174-я сессия

**Предложение по поправкам к Сводной резолюции
по общей спецификации для категорий
источников света (CP.5)****Предложение по поправке 1 к Сводной резолюции
по общей спецификации для категорий источников
света (CP.5)****Представлено Рабочей группой по вопросам освещения
и световой сигнализации***

Поправка 1 к Сводной резолюции по общей спецификации для категорий источников света (CP.5)

Рис. 1. Основные чертежи

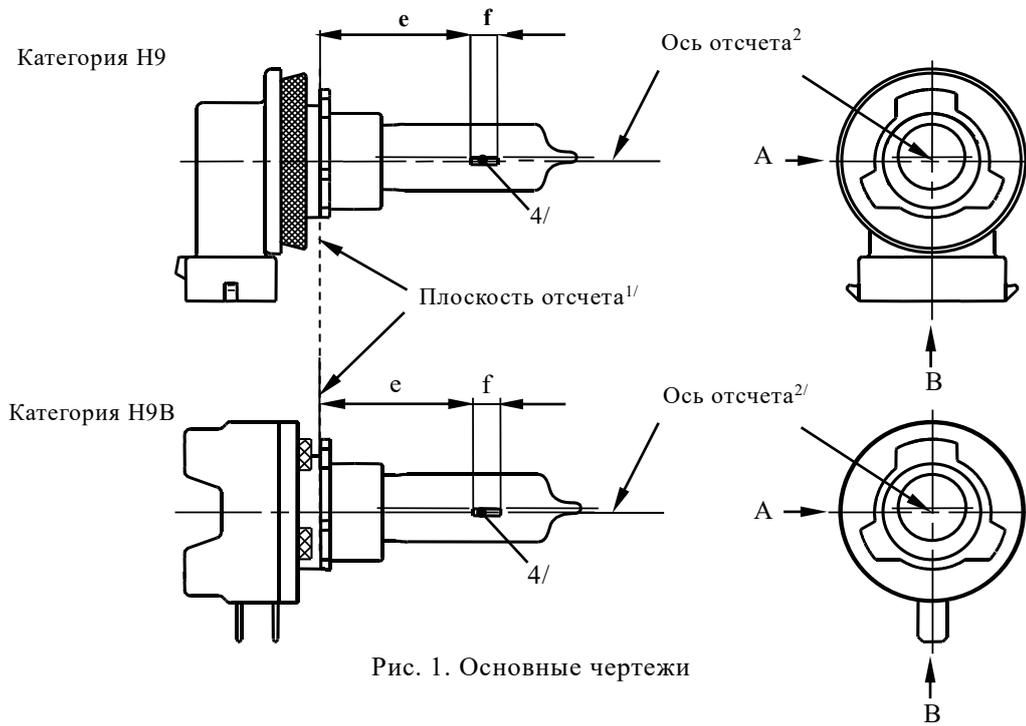
Спецификация H9/1, рис. 1, изменить следующим образом:

Рис. 1
Основной чертеж

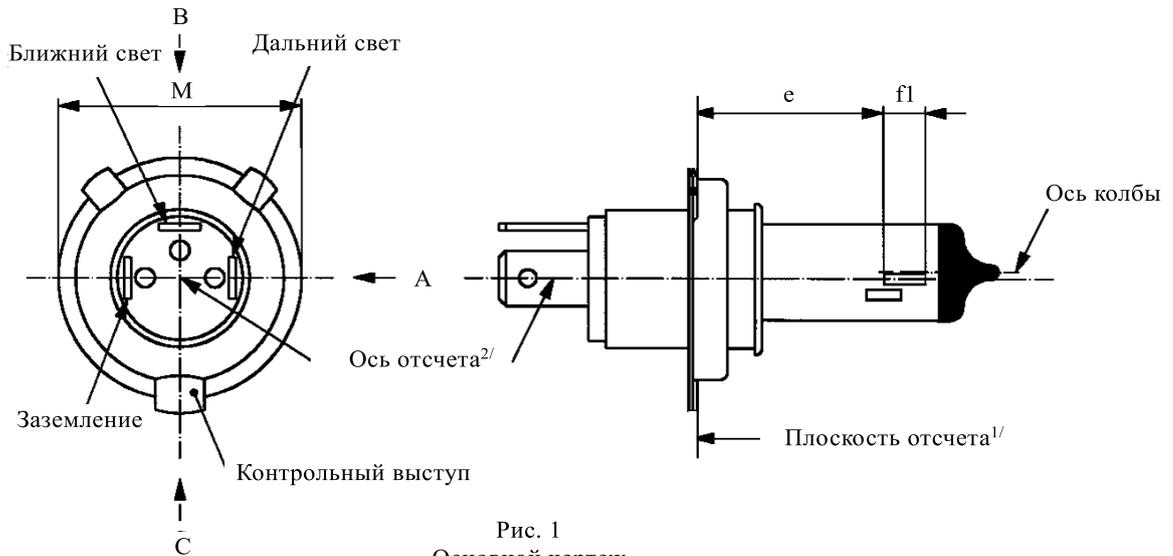
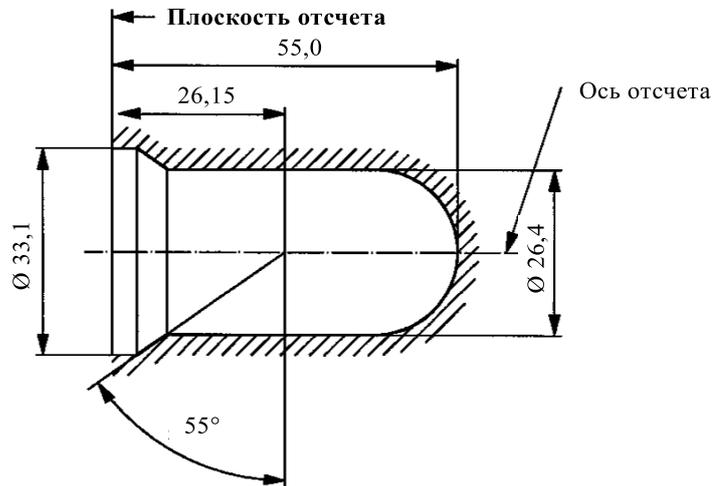
Спецификацию H14/1, рис. 1, изменить следующим образом:
